島根原子力発電所 2号炉 地震による損傷の防止 (コメント回答)

[建物・構築物の地震応答解析における入力地震動の評価]

令和 2 年 3 月
中国電力株式会社

原子炉建物の地震応答解析に用いる入力地震動の評価手法及び解析モデルの比較 (主な解析条件)

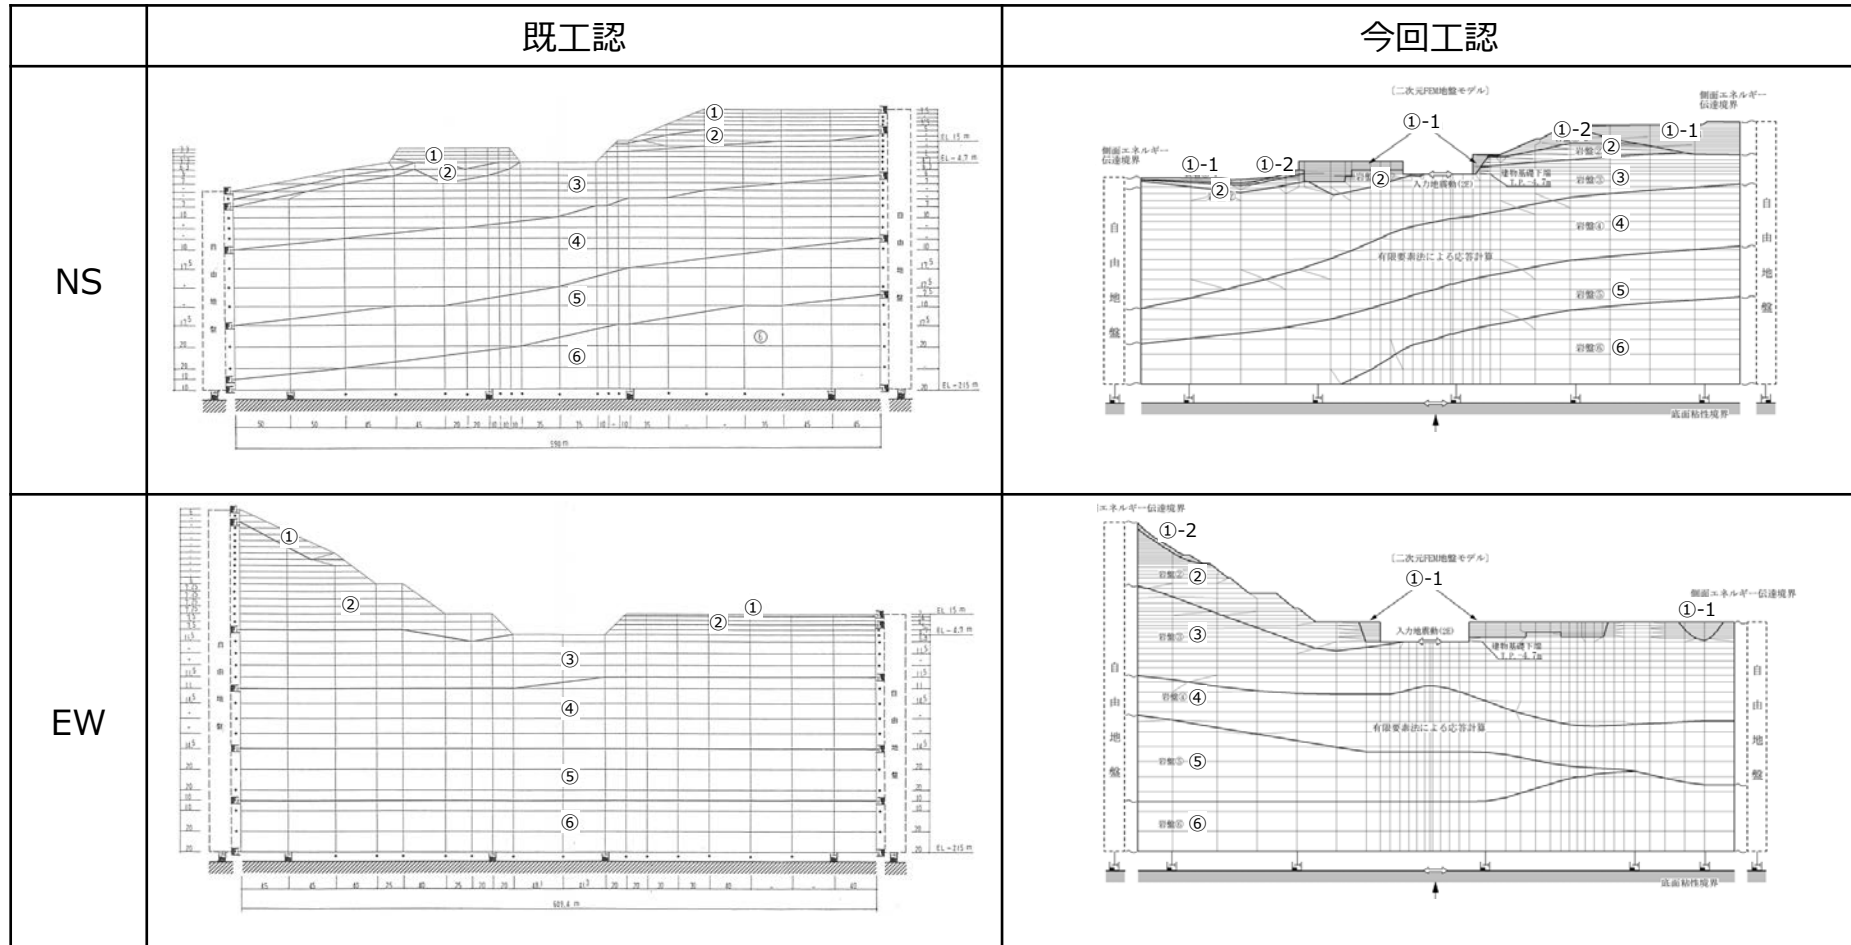
- 1次元モデル及び2次元FEMモデルについて、既工認からの変更点（速度層区分、表層地盤の物性・非線形性の考慮の方法等）を整理し、その設定根拠を説明すること。また、既工認と今回の方法による入力地震動及び建物の応答値の比較、異なる場合はその理由を示すこと。
- 2次元FEMモデルの上下方向のメッシュ割について、設備の耐震設計で考慮する振動数を踏まえたメッシュ割になっているか説明すること。
- 各建物・構築物の入力地震動算定方法の既工認からの変更点をより明確化するため、入力地震動の評価手法の一覧表について下記事項を明示すること。
 - * 地盤・構築物相互作用モデル、建物・構築物の設置レベル
 - * 上記に応じた入力地震動としての、地盤モデルでの出力地震動の位置、種類
 - * 入力地震動作成法パターン毎の、地盤・構築物相互作用モデル及びそれに対応した入力地震動の「引下げ」、「引上げ」の説明図
 - * 既工認から変更しているものはその理由

- 1次元モデル及び2次元FEMモデルについて、既工認からの変更点を整理し、その設定根拠を示した。（P9～11, 23～26）
また、既工認モデルと今回工認モデルによる入力地震動を比較した。（P27）
- 2次元FEMモデルの上下方向のメッシュ分割高さが適切であることを示した。なお、高振動数領域の応答による影響が考えられる設備については、詳細設計段階において影響検討を実施する。（P28～30）
- 入力地震動算定方法の既工認からの変更点をより明確化するため、以下の観点を含めて一覧表を整理した。（P16～22）
 - * 地盤・構築物相互作用モデル、建物・構築物の設置レベル
 - * 上記に応じた入力地震動としての、地盤モデルでの出力地震動の位置、種類
 - * 入力地震動作成法パターン毎の、地盤・構築物相互作用モデル及びそれに対応した入力地震動の「引下げ」、「引上げ」の説明図
 - * 既工認から変更しているものはその理由

既工認	今回工認
入力地震動の評価 (概要)		<p>(NS方向)</p>	<p>(NS方向)</p> <p>※解放基盤表面からT.P.-215mまでの1次元モデルは既工認と同じ。</p>
評価手法	解析方法	周波数応答解析	同左
	入力地震動の算定方法 [計算機コード]	<ul style="list-style-type: none"> 引下げ: 1次元波動論[SHAKE] 引上げ: 2次元 F E M解析[VESL-DYN] 	<ul style="list-style-type: none"> 引下げ: 1次元波動論[SHAKE] 引上げ: 2次元 F E M解析[SuperFLUSH]
入力地震動の解析モデル	モデル化範囲	<ul style="list-style-type: none"> 引下げ: 解放基盤表面(T.P.-10m)から T.P.-215mまでをモデル化 引上げ: 幅は約600mの範囲とし, 高さはT.P.-215m 以浅をモデル化 	<ul style="list-style-type: none"> 引下げ: 同左 引上げ: 同左
	速度層区分	建設時の地質調査結果に基づき設定	建設時の地質調査結果に加えて, 建設時以降の敷地内の追加地質調査結果 (ボーリング, P S検層) に基づき設定
	地盤物性値 (補足2 (P23~25) 参照)	建設時の地質調査結果に基づき設定 ※表層地盤については文献(1)に基づき標準的な砂質土のひずみ依存性を考慮した等価物性値を設定	同左 ※表層地盤については, 地震動レベル及び試験結果に基づき埋戻土のひずみ依存性を考慮した等価物性値を設定
	境界条件 (2次元FEM) (補足3 (P26) 参照)	<ul style="list-style-type: none"> 底面: 粘性境界 側面: 粘性境界 	<ul style="list-style-type: none"> 底面: 粘性境界 側面: エネルギー伝達境界 <p>※側方地盤への波動の逸散をより詳細に評価する境界条件に変更</p>
	入力地震動出力位置	EL -4.7m	同左

入力地震動の評価手法の選定フロー

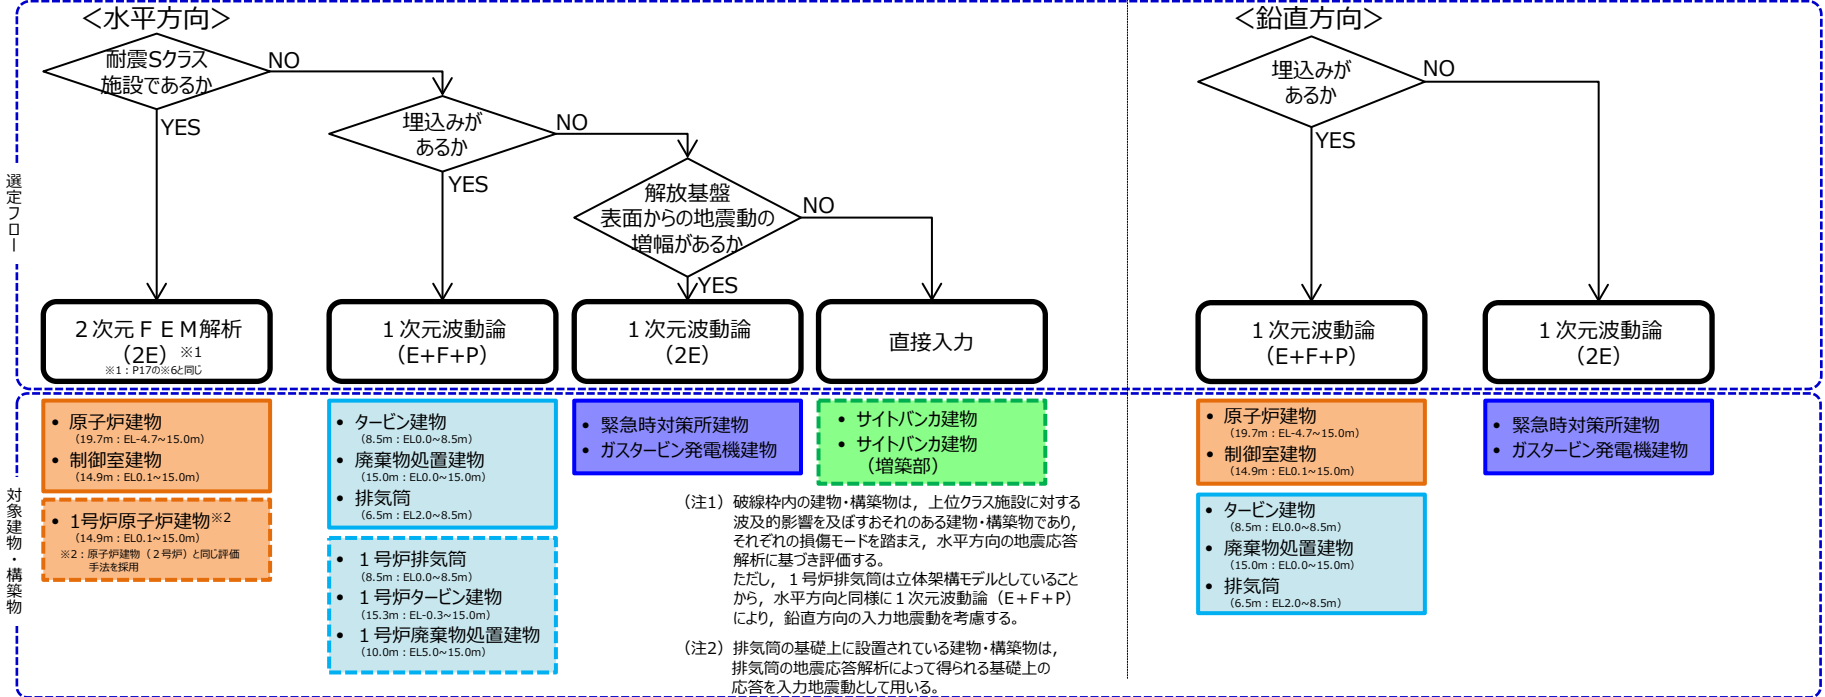
- 入力地震動の算定方法・算定条件について、使い分けの考え方を説明すること。その際、各対象建物の埋込み深さ、周辺地盤との接地状況等も整理して説明すること。

[方針] 建物・構築物の入力地震動の評価手法は、耐震クラス、各建物の埋込み状況及び周辺地盤への設置状況を踏まえて、以下の通り使い分けを行う。なお、埋込み及び切欠きの影響については適切に評価する。

- 水平方向
 - 「耐震Sクラス施設」の建物については、速度層の傾斜及び建物周辺の地形等の影響をより詳細にモデル化した「2次元FEM解析」を基本とする。（原子炉建物の既工認の考え方と同様）
 - 「耐震Sクラス施設以外」の建物については、「1次元波動論」による評価を基本とする。（タービン建物等の既工認の考え方と同様）
- 鉛直方向
 - 入力地震動に対して建物直下地盤による影響が大きく、速度層の傾斜等の影響は小さいことから「1次元波動論」による評価を基本とする。（補足6において、2次元FEM解析との比較により速度層の傾斜等の入力地震動への影響が小さいことを確認している。）

2号炉主要建物における1次元波動論及び2次元FEMによる入力地震動の比較

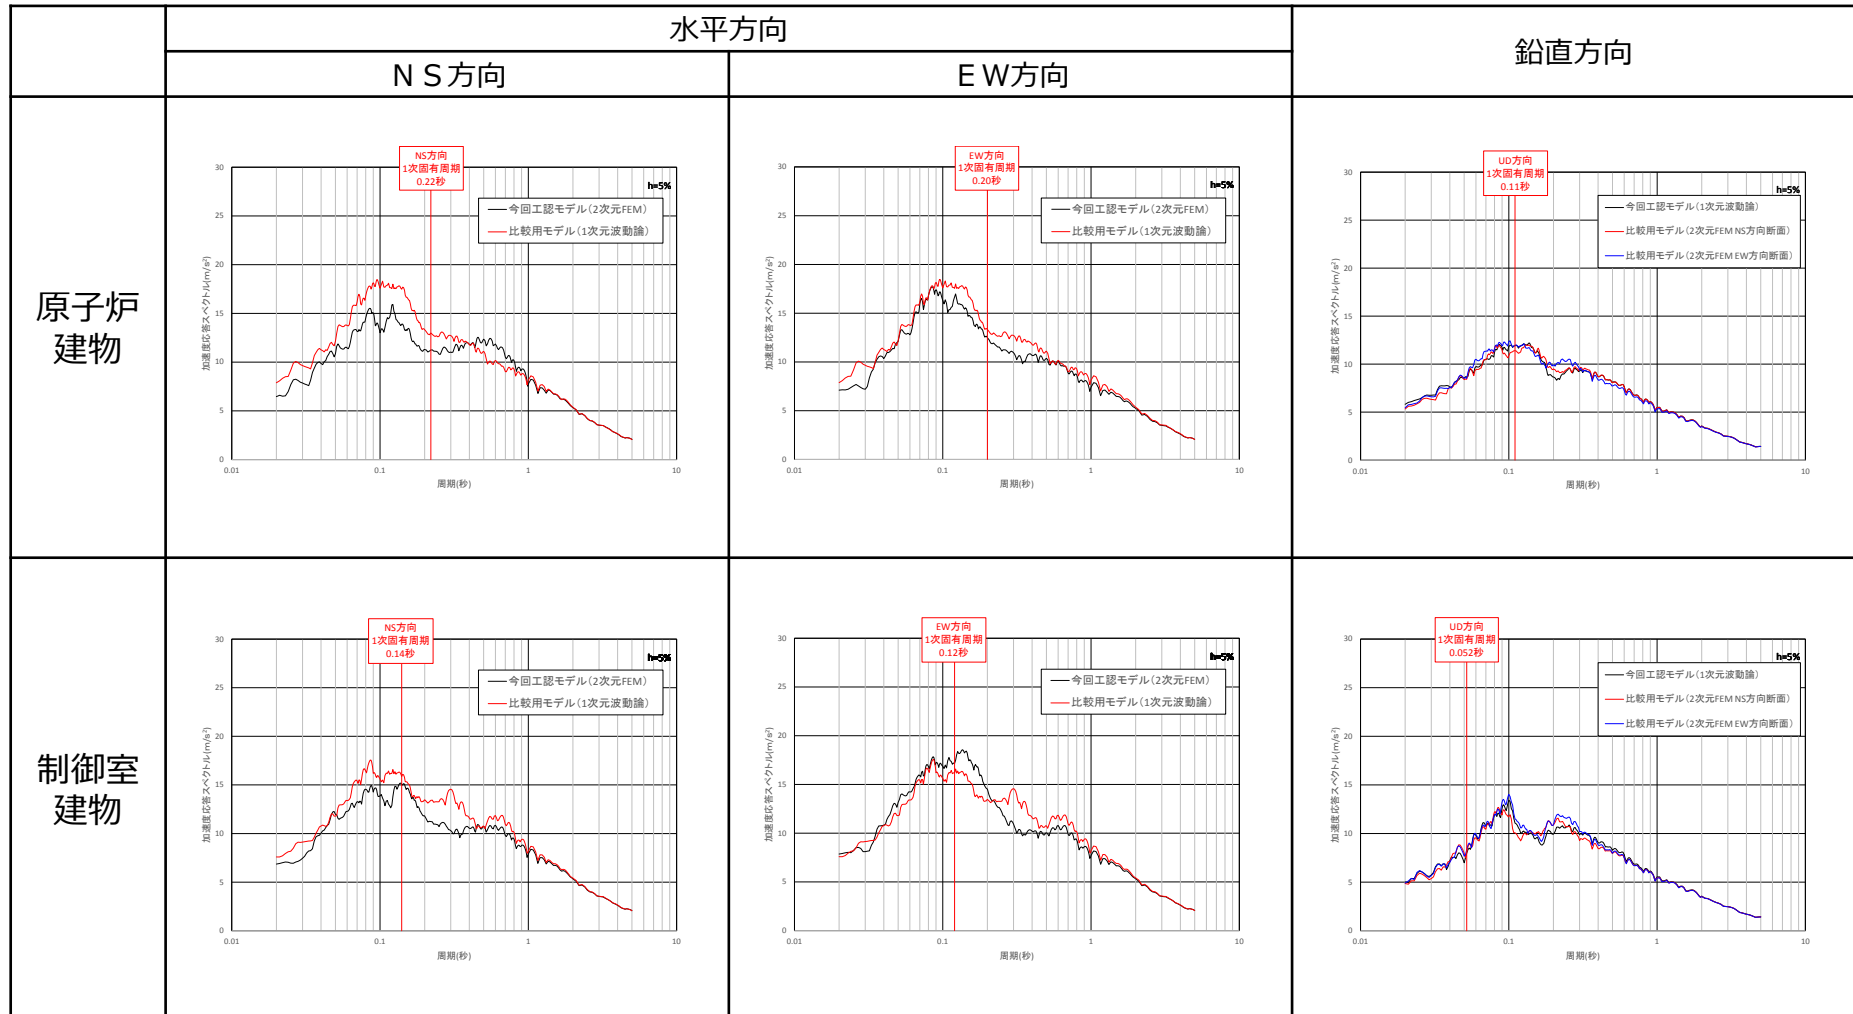
- 2号炉の主要な建物・構築物について、それぞれの特徴を踏まえて入力地震動の算定方法の選定の考え方を説明すること。また、水平地震動の引き上げ計算に2次元 F E Mを適用しているのに鉛直地震動の引き上げ計算では2次元 F E Mを用いない理由を説明すること。
- 原子炉建物及び制御室建物について、水平動・鉛直動について1次元波動論と2次元 F E Mにより算定した入力地震動を比較し、算定方法の違いによる影響（効果）と保守性に対する考え方を説明すること。

- 水平方向は、2次元FEMモデル及び1次元波動論モデルで多少の差異が認められ、また、地盤の傾斜をモデル化しているNS方向においてその差が大きくなっているが、2次元FEMモデルでは地盤の速度層の傾斜及び建物周辺の地形の影響等をより詳細に評価できると考えられることから、原子炉建物の既工認と同様に、水平方向の解析において2次元FEMモデルによって求められる入力地震動を用いることは適切である。

- 鉛直方向は、建物直下地盤による影響が大きく、1次元波動論モデルと2次元FEMモデルの加速度応答スペクトルは概ね一致している。また、それぞれの建物の固有周期における加速度応答スペクトルの値に大きな差はない。よって、モデルの違いによる入力地震動への影響は軽微であり、鉛直方向の解析において1次元波動論モデルによって求められる入力地震動を用いることは適切である。
